Sujet : [INTERNET] EP parc éolien de Paizay-Naudouin-Embourie : avis défavorable

Sujet : [INTERNET] Fwd: Enquête publique du parc éolien des Chaumes à Paizay-Naudouin-Embourie (16) : contribution

Projet de parc éolien les Chaumes – Paizay-Naudouin-Embourie

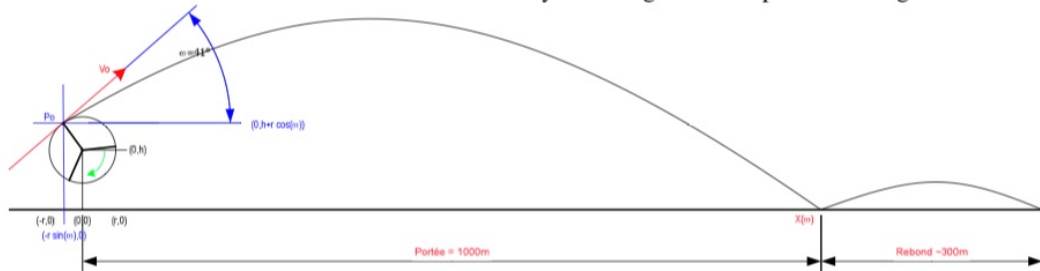
Comme toujours les « distances de risque » sont sous-estimées.

Par exemple pour la Vestas V150 4.2 MW***, les distances à prendre en considération, résultant d'un calcul physique (effet de fronde), non « d'une zone d'effet non justifiée », sont plus importantes : projection de pale et morceau de glace : distance 772,62 m, à comparer à 500 m et 413 m.

*** Hauteur du moyeu : 105 m ; diamètre du rotor : 150 m ; vitesse de rotation à pleine puissance : 10,38 tr/min.

La vitesse à bout de pales pour ces éoliennes Vestas V150, potentiellement choisies, de 105 m de hauteur de moyeu, est en effet très élevée : 81,52 m/s, soit 293,48 km/h !

Dans ces conditions, il est facile de calculer la distance **théorique** de projection d'un élément de bout de pale ou d'un morceau de glace s'y trouvant (un angle ω égal à 41° produisant la plus grande distance de projection : voir schéma) sachant que les distances de projection et de rebond du schéma sont illustratives et ne correspondent pas au cas de Rochereau III :

Appliqué à l'éolienne Vestas V150 - 4.2 MW à pleine puissance, sans même prendre en compte la distance du rebond éventuel et le planage possible, cette formule donne une distance de projection théorique de 772,62 m pour une hauteur de moyeu de 105 m.

Au vu de ce résultat, il n'est pas superflu de rappeler les distances des habitations les plus proches des éoliennes, toutes inférieures à la distance ci-dessus (voir Figure 5 : Synthèse de l'environnement humain et matériel) :

- 582 m et 641 m de E1,
- 602 m et 668 m de E4.
